- 8701** *Resolución de 18 de mayo de 2022, de la Dirección General de Calidad y Evaluación Ambiental, por la que se formula declaración de impacto ambiental del proyecto "Plantas solares fotovoltaicas Albornez Solar y Alisio Solar de 100 MWp, subestación transformadora "ST Doña María 132/30 kV" y Línea de Evacuación "L/132 kV Doña María-Promotores Guadame" en las provincias de Córdoba y Jaén".*

## PLANTAS SOLARES FOTOVOLTAICAS ALBORNEZ SOLAR Y ALISIO SOLAR DE 100 MWp, SUBESTACIÓN TRANSFORMADORA "ST DOÑA MARÍA 132/30 KV" Y LÍNEA DE EVACUACIÓN "L/132 KV DOÑA MARÍA – PROMOTORES GUADAME"

Vaguadas y cauces identificados. Fuente: EsIA

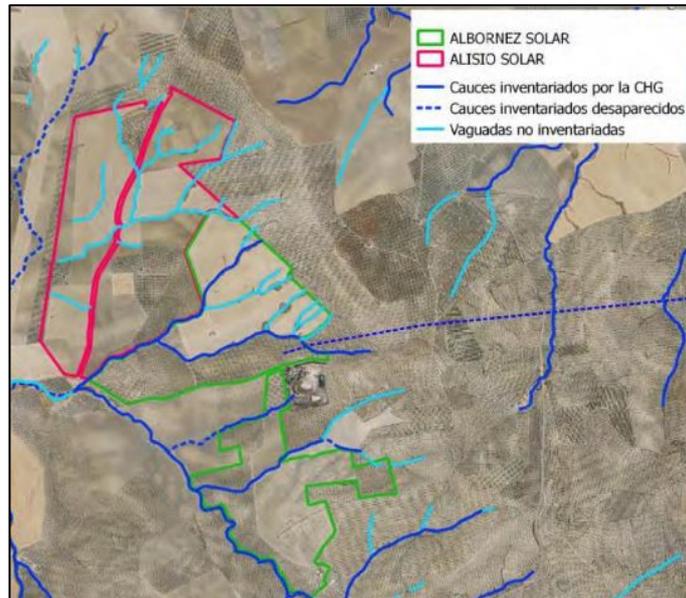
Los movimientos de tierra necesarios para la nivelación de las parcelas afectarán a la red de drenaje actual, habiéndose proyectado parte de los paneles fotovoltaicos en la cabecera de varios cauces afluentes del arroyo de las Veredas, algunos recogidos en un inventario de la Confederación Hidrográfica del Guadalquivir (en adelante, CHG), lo que provocará su desaparición y la alteración de la red de drenaje.

Nivelaciones proyectadas sobre cauces públicos. Fuente: Anteproyectos

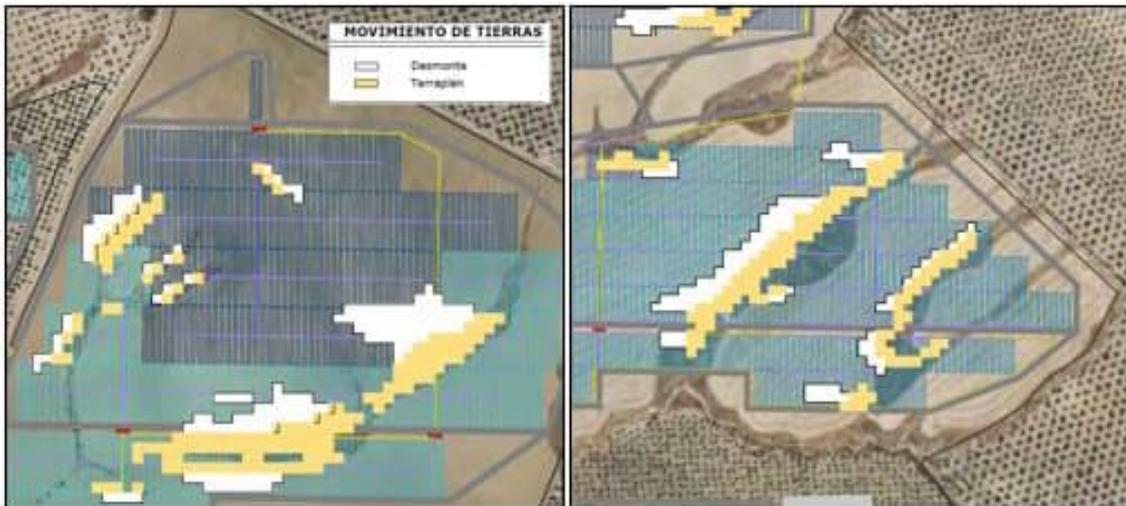
En el EsIA se afirma que no se realizarán movimientos de tierra que produzcan alteraciones topográficas que puedan afectar a los cauces existentes, manteniendo un retranqueo mínimo de 15 m a cada lado. Esto contrasta con los desmontes y terraplenes proyectados sobre varios cauces naturales, que provocarán su desaparición completa:

El Servicio de Actuaciones en Cauces de la CHG (Zona de Córdoba) indica en su informe que las obras afectan al Dominio Público Hidráulico (DPH) y sus zonas de protección del arroyo del Asno y varios arroyos innominados afluentes de éste por su margen derecha, siendo necesaria autorización previa por parte de dicho organismo. Según la CHG, deberá realizarse un estudio hidrológico e hidráulico que garantice que los paneles y edificaciones no supongan un obstáculo al régimen de corrientes, pudiendo ubicarse los seguidores en zona inundable para un periodo de retorno de 500 años, siempre que los paneles se sitúen por encima de la cota de inundabilidad, pero en todo caso fuera de la zona de flujo preferente.

El informe de la CHG indica también que no se permitirá ningún tipo de alteración del relieve del terreno en zona inundable dentro de la zona de policía de cauce público ni se variarán las pendientes naturales del terreno, para no interferir en la escorrentía natural del mismo, ni se cambiarán las superficies de las cuencas. Por su parte, la Zona de Jaén del Servicio de Actuaciones en Cauces recoge el mismo criterio, informando que se prohíbe expresamente la ejecución de cualquier construcción en el DPH.

Atendiendo a lo manifestado por la CHG, se considera inadmisibles la ejecución de cualquier nivelación de terreno que afecte a cualquiera de los cauces públicos identificados sobre el terreno, con independencia de si están inventariados por la Confederación o no, puesto que eso no determina su condición de DPH. Así pues, se considera pertinente eliminar todos aquellos seguidores y paneles que se ubiquen sobre el DPH y su zona de servidumbre, así como eliminar todo desmonte o terraplén que se proyecte sobre el DPH y modifique la escorrentía natural. Se podrá modificar la configuración de los paneles y módulos fotovoltaicos dentro de las parcelas (retranqueo o reubicación), siempre que se respete íntegramente la red de drenaje superficial y las pendientes naturales y morfología de todos los arroyos innominados.

2. El proyecto constructivo en el que figure la reubicación definitiva de paneles solares, vallados y canalizaciones eléctricas deberá contar con la autorización de la Confederación Hidrográfica del Guadalquivir (CHG), garantizando que no se ocupa el DPH de los arroyos Asno y Veredas ni sus afluentes innominados. No se autoriza, y se prohíbe expresamente, la ejecución de cualquier construcción del tipo que sea (pozos, arquetas, etc.) aunque sea enterrada, en el DPH.
